长子县自然资源局

关于长子县城西片区控制性详细规划 CX 单元 CX13 街坊修改论证报告的公示

图一

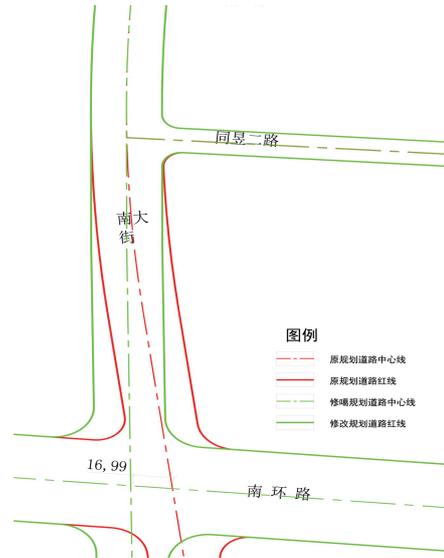
长子县妇幼保健院拟选址用地位于《长子县城西片区控制性详细规划》CX13 街坊位，周边规划道路情况有：精卫中路、南环路、南大街、同昱二路，涉及面积为 6.64 公顷。

长子县城西片区控制性详细规划(修改规划)

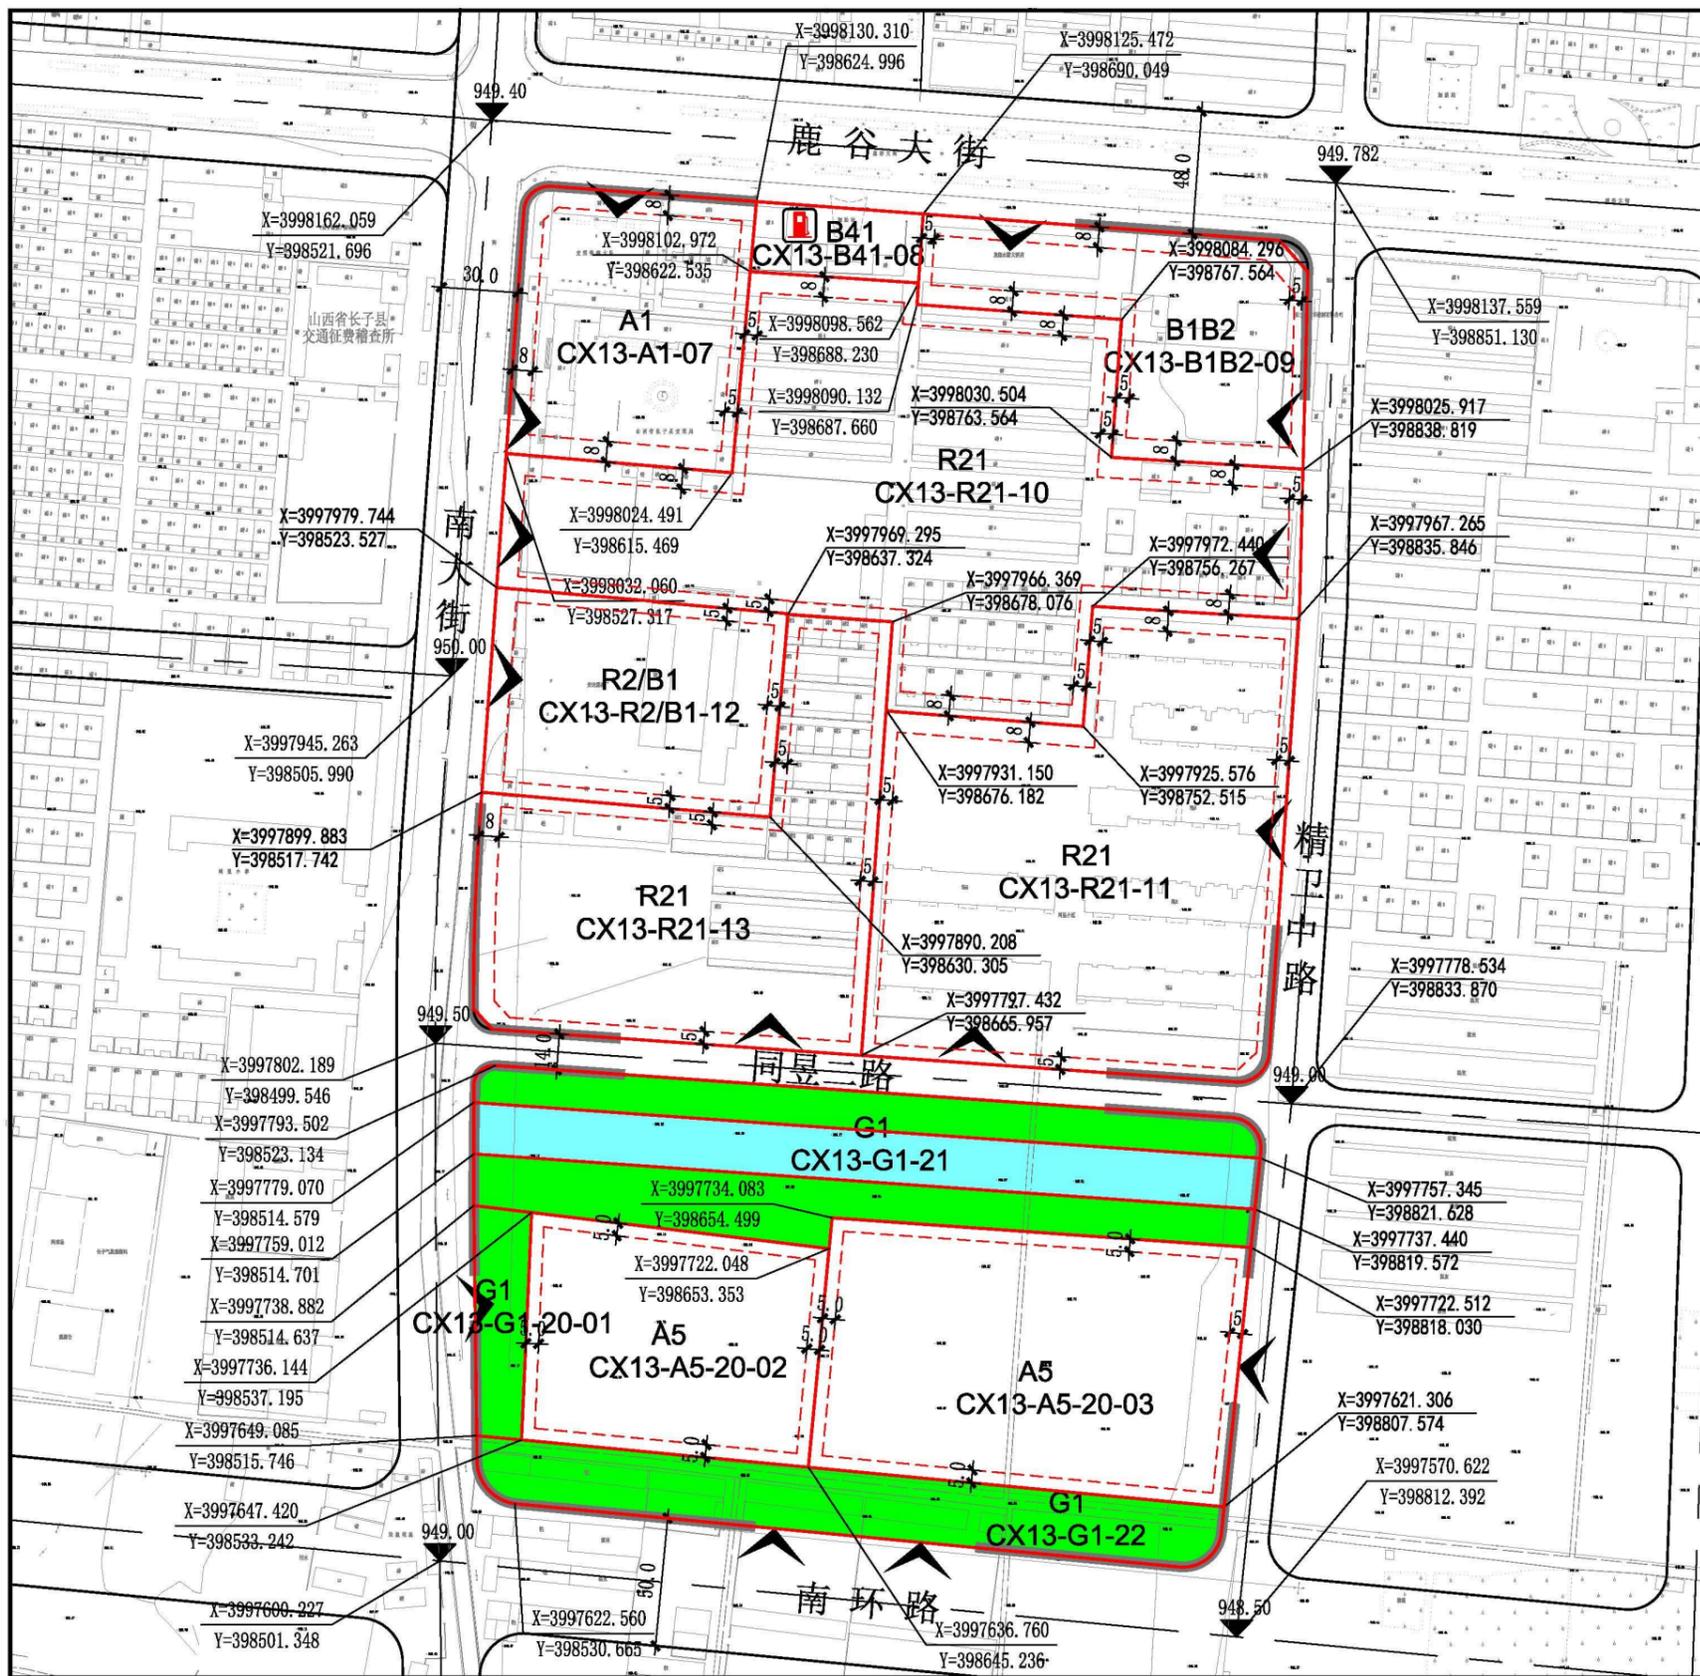
1、根据南大街现状建设及项目选址情况对南大街（同昱二路——南环路段）进行修改，其南大街与同昱二路交叉点不做调整，南大街与南环路交叉端点向西侧调整 16.99m，见右图：

2、结合长子县妇幼保健医院拟选址用地范围及南大街调整情况，对 CX13-R21-20、CX13-R21-21、CX13-R21-22 地块用地范围进行修改，并将 CX13-R21-20 地块分割为 CX13-G1-20-01、CX13-A5-20-02、CX13-A5-20-03 三个地块，其中 CX13-G1-20-01 地块用地性质控制为公园绿地（G1）；CX13-A5-20-02 地块用地性质控制为医疗卫生用地（A5），容积率为 1.5，建筑密度 28%，建筑高度 36m，绿地率 35%；CX13-A5-20-03 地块用地性质控制为医疗卫生用地（A5），容积率 1.5，建筑密度 28%，建筑高度 36m，绿地率 35%。
